Mission régionale d'autorité environnementale

Avis de la Mission régionale d'autorité environnementale (MRAe) de Nouvelle-Aquitaine sur le projet de révision allégée n°4 du plan local d'urbanisme de la commune de Mirebeau (Vienne)

n°MRAe 2021ANA80

dossier PP-2021-11440

Figure 5 : Extrait du règlement graphique avant la révision allégée n°4 (source : dossier de révision allégée n°4)

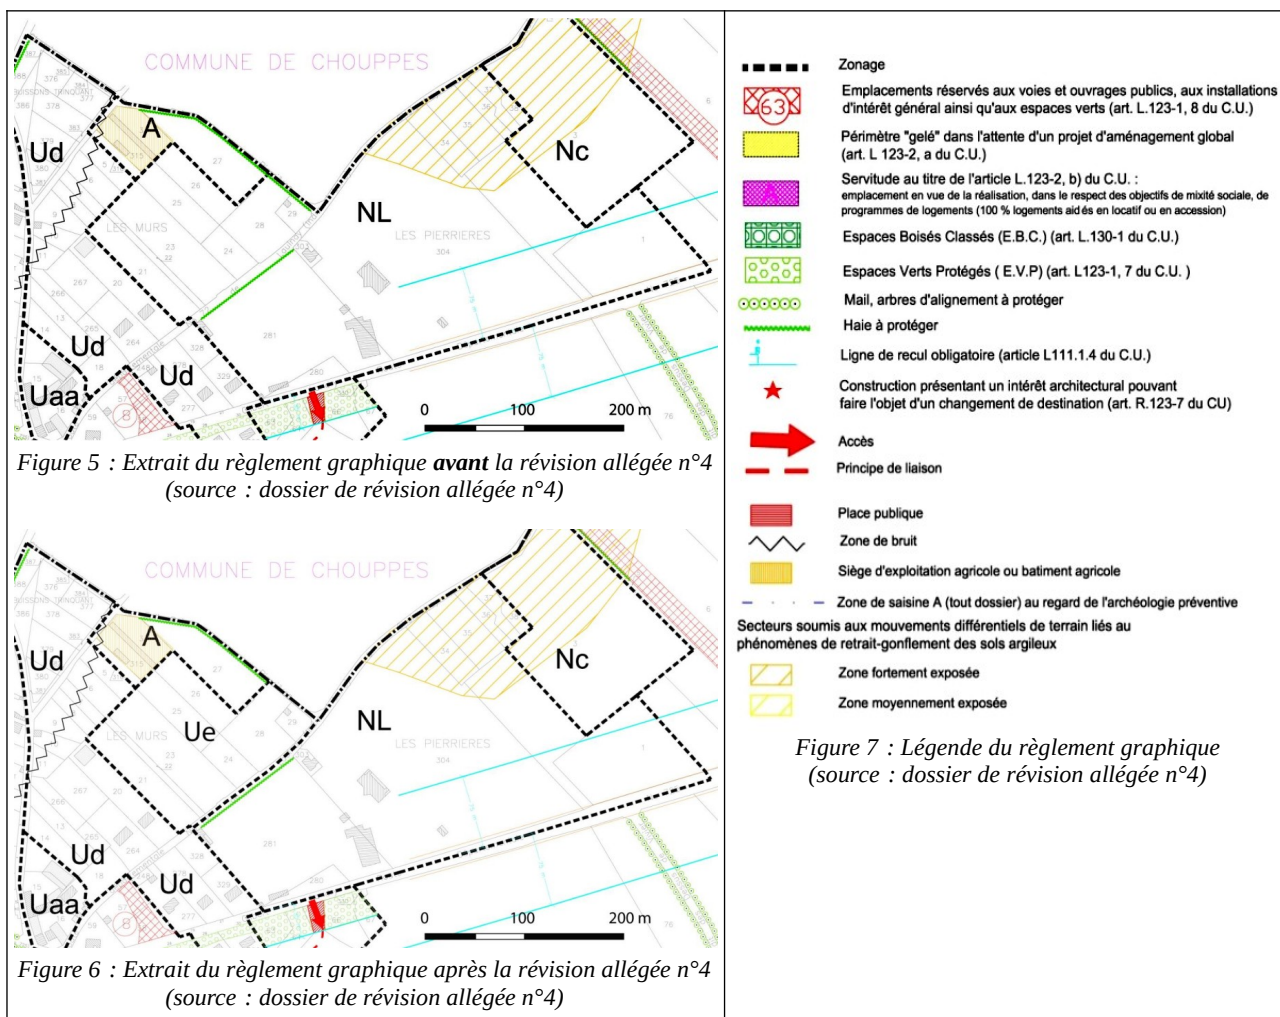
La révision porte ainsi sur une modification du règlement graphique du PLU, consistant à reclasser une partie du zonage naturel NL en zone urbaine Ue, et à supprimer en partie une haie identifiée comme haie à protéger sur le plan de zonage actuel.

Le projet de révision allégée prévoit la suppression d'une partie d'une haie identifiée comme haie à protéger sur le règlement graphique du PLU actuel. Le dossier mentionne que cette haie n'est pas présente sur les parcelles n°28 et 29 du site du projet, sans introduire d'éléments permettant de justifier qu'il s'agisse d'une erreur manifeste à régulariser, ou préciser les motifs qui avaient conduit à protéger cette haie dans le PLU actuel.

Figure 8: Localisation du site Natura 2000 (source: géoportail)

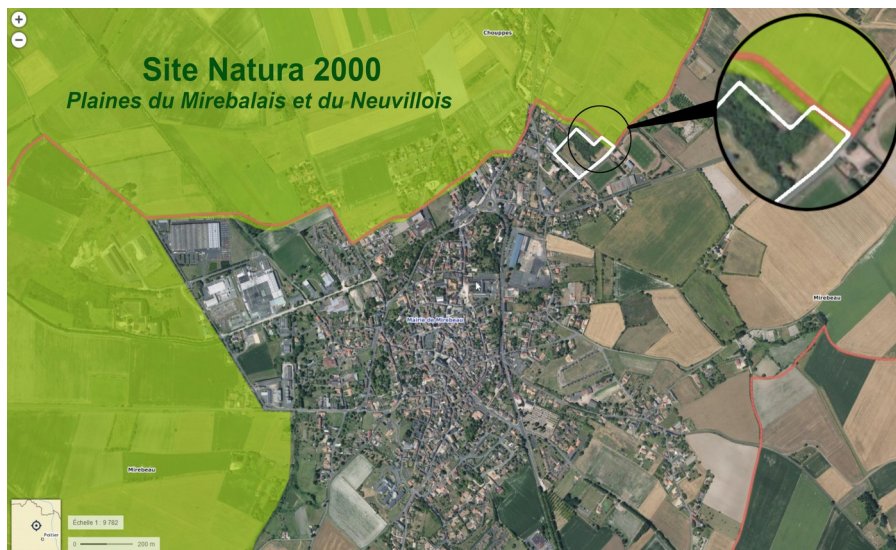
La MRAe relève que le dossier ne comporte aucune analyse des enjeux de conservation du site Natura 2000 en dehors de l'emprise du projet. En l'absence de recensement à une échelle cohérente des sites de reproduction, ou des habitats potentiellement favorables à l'avifaune de la ZPS, les impacts indirects de l'augmentation du trafic ou les troubles lumineux et sonores générés par le projet objet de la révision allégée, par exemple, ne peuvent pas être évalués. **La MRAe relève qu'aucune mesure d'évitement ou de réduction des risques de dérangement ou de collision des espèces n'est proposée dans le dossier. Ces mesures de réduction d'impact doivent être définies le plus en amont possible.**

La MRAe rappelle que l'évaluation environnementale vaut évaluation d'incidences au titre de Natura 2000, et qu'en l'occurrence, l'ensemble des impacts potentiels de la révision allégée, directs et indirects, doivent être analysés pour permettre d'apprécier leur incidence sur les enjeux écologiques ayant justifié la désignation du site Natura 2000.
